DETERMINAZIONE DEL DIRIGENTE SERVIZIO VIA/VINCA 10 ottobre 2024, n. 564

**[ID VIP 10941] - Parco eolico, costituito da 11 aerogeneratori, di potenza unitaria pari a 7,2 MW, per una potenza complessiva pari a 79,2 MW, da realizzarsi nei Comuni di Mesagne, Brindisi e Cellino San Marco (BR), in località "LO SPECCHIONE", con opere di connessione alla RTN ricadenti nei medesimi Comuni.**

**Proponente: SANTA CHIARA ENERGIA S.R.L.**

Relazione tecnica a supporto dell'istruttoria sul progetto  
**ID\_VIP 10941**

**Figura 4** – Area buffer 3 km dell'Area di Progetto - beni sottoposti a tutela ai sensi della parte terza del D. Lgs. 42/2004- articolo 136

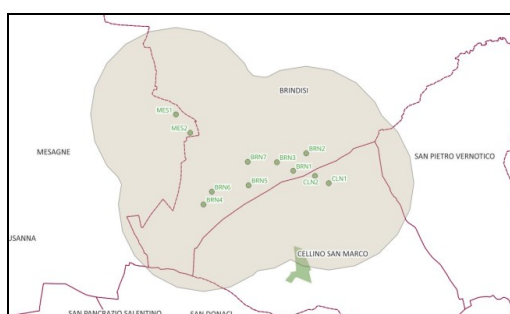
Sono presenti interferenze con buffer 3 km con i beni archeologici, in prossimità dell'aerogeneratore wtg BRN4 si evidenzia la presenza del vincolo archeologico diretto nella zona di Masseria Monticello e del tempio di San Miserino, vincolo architettonico diretto:

Si precisa che il proponente, nella documentazione in atti, fa riferimento alla presenza del vincolo archeologico diretto nella zona di Masseria Muro – Muro Maurizio, tuttavia dalla verifica condotta e dalle cartografie di riferimento il vincolo risulta ascrivibile alla località Masseria Monticello.

Il buffer di 3 km interferisce, inoltre, con Immobili e aree dichiarate di notevole interesse pubblico (art. 136 D.Lgs 42/'04) quale il Bosco Curtipetrizzi che si configura anche come SIC IT9140007.

- ❖ Le torri di progetto sono interne alle aree tutelate ai sensi del D.Lgs. 42/2004 e al buffer di 3 km dai beni culturali e alle aree ex art. 136 del D.Lgs. 42/2004:
- ❖ L'idoneità dell'area non potrà essere affermata ai sensi dell'art.20 co.8 lett. c-quater).

Figura 9 – Area Buffer 2 Km - Impatto Cumulativo

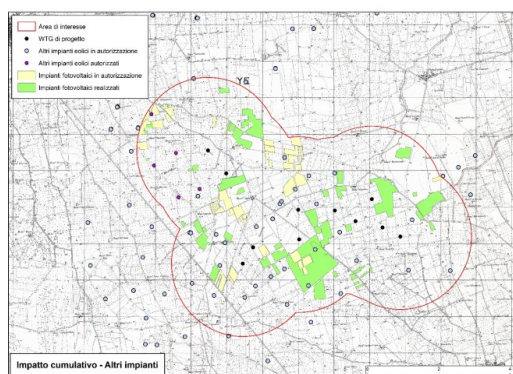
In riferimento alla distanza minima tra parchi eolici ( $50 * H_A = 50 * 236 \text{ m} = 11800 \text{ m}$ ) il requisito non è soddisfatto. Esiste interferenza in prossimità dell'aerogeneratore BRN7 rispetto all'aerogeneratore A18 del

PE Tuturano, autorizzato, pari a 366 m, inferiore alla distanza minima tra aerogeneratori di 5-7 diametri nella direzione del vento prevalente e 3-5 diametri nella direzione perpendicolare alla direzione del vento prevalente, così come indicato nel DM 10.09.2010 - Linee guida per l'autorizzazione degli impianti alimentati da fonti rinnovabili, inoltre, esistono rilevanti interferenze con il progetto ID 4819, impianto per la produzione di energia da fonte eolica denominato "Mondonuovo". Le interferenze insistono in particolare sulle aree occupate da due aerogeneratori in progetto della Santa Chiara Energia S.r.l., denominati MES1 e MES2 nelle immediate vicinanze degli aerogeneratori nr 10 e 8 del progetto "Mondonuovo".

Figura 10 – Individuazione Buffer da asse aerogeneratori pari 516 m (3 volte il diametro del rotore)

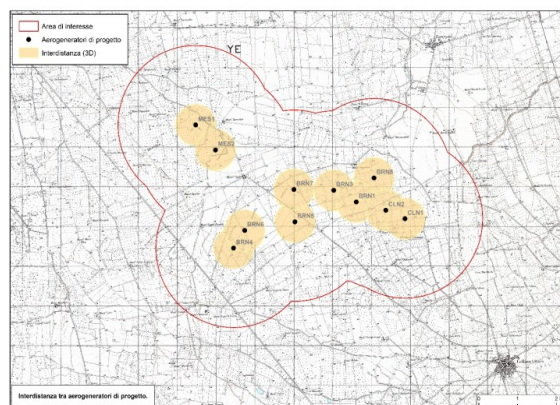
- **Distanza minima tra aerogeneratori di 5-7 volte il diametro dell'aerogeneratore in direzione del vento prevalente e 3-5 in direzione perpendicolare;**  
La distanza minima tra aerogeneratori dovrebbe essere pari a 516 (172m. x3) e pari a 860 (172mx 5). Il requisito è verificato. Individuazione Buffer da asse aerogeneratori pari 516 m (3 volte il diametro del rotore)

Figura 11 – Individuazione abitazioni a diversa destinazione d'uso e a uso residenziale

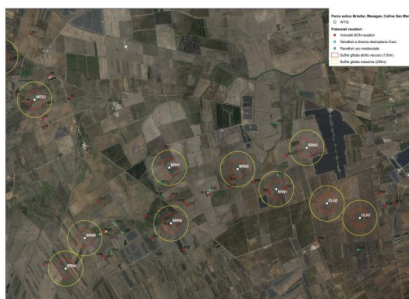
- **una minima distanza di ciascun aerogeneratore dai centri abitati individuati dagli strumenti urbanistici vigenti non inferiore a 6 volte l'altezza massima dell'aerogeneratore.**

Il buffer è pari a 1032 metri dai centri abitati (altezza massima dell'aerogeneratore pari a 172m), Rispetto all'area di impianto gli abitati più vicini sono ad una distanza che rispetta tale buffer.

Figura 12 – Carta delle produzioni agricole di pregio

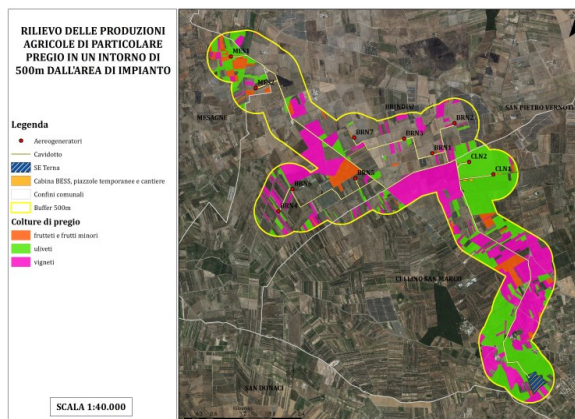
Dalla documentazione in atti e come risulta dalla carta dell'uso del suolo, l'impianto eolico ricade principalmente in un comprensorio agricolo. Quasi tutti gli aerogeneratori sono stati collocati in seminativi non irrigui ad eccezione fatta degli aerogeneratori CLN1, CLN2 e MES1, che risultano essere in oliveti infetti da *Xylella fastidiosa*. Nessun aerogeneratore ricade in vigneti e frutteti. Non ci sono aerogeneratori in sistemi colturali e particellari complessi e in aree a vegetazione boschiva ed arbustiva in evoluzione in quanto questi rappresentano una piccolissima parte del territorio. I territori comunali in oggetto annoverano diversi prodotti di qualità, tra cui la produzione di vini a marchio IGT, DOC e IGP. Nonostante la suddetta area sia vocata alla produzione di Olio a marchio DOP, gli oliveti su cui insistono gli aerogeneratori CLN1, CLN2 e MES1 risultano essere oliveti disseccati e quindi conseguentemente improduttivi a causa dell'infezione causata dal batterio *Xylella fastidiosa*.

Questo batterio porta nell'arco di 3-5 anni al disseccamento completo della chioma fino anche, nelle varietà sensibili, alla morte della pianta. Il paesaggio dell'area di progetto appare oggi connotato da chiome secche e piante tagliate o rimosse, ovvero solo in alcuni casi dalla presenza di essenze ripiantumate o innesti con varietà resistenti. In riferimento a quanto detto, nella sezione del sit.puglia.it dedicata alla Consultazione delle Zone delimitate per l'emergenza della *Xylella Fastidiosa*, tutta l'area di progetto ricade interamente in zona identificata come "Zona Infetta".

Dall'analisi dell'intorno di 500m dall'impianto, secondo la D.G.R. n. 3029 DEL 30/12/10, punto 4.3.2, istruzioni Tecniche nella documentazione emerge che anche il cavidotto e altre strutture connesse non ricadono in alcuna superficie su cui insiste attualmente una coltura di pregio.

Gli ulivi non presentano carattere di monumentalità, come definito dall'art. 2 della Legge Regionale 4 giugno 2007, n. 14 "Tutela e valorizzazione del paesaggio degli ulivi monumentali della Puglia" e tutti gli ulivi presentano un disseccamento della chioma superiore al 70%, con sintomi gravi di infezione da *Xylella fastidiosa*. La realizzazione delle opere di progetto comporta l'espianto soli 66 ulivi, le piante disseccate e, conformemente alla Misura del Decreto interministeriale n. 2484 del 6 marzo 2020, si provvederà al reimpianto di cultivar di ulivi resistenti quali il Leccino e la FS-17, come da indicazione del Comitato Fitosanitario Nazionale, al fine di ripristinare il potenziale produttivo danneggiato dalla Fitopatìa. Nella documentazione è riportato l'approfondimento svolto nel portale SIAN - l'Elenco degli Operatori Biologici Italiani - in cui si riscontra che nessun proprietario su cui ricadono le opere del progetto possiedono delle superfici aziendali coltivate in biologico. Pertanto, si ha la certezza che anche i terreni in oggetto non siano in "Bio". Tutta l'area vasta non presenta muretti a secco.
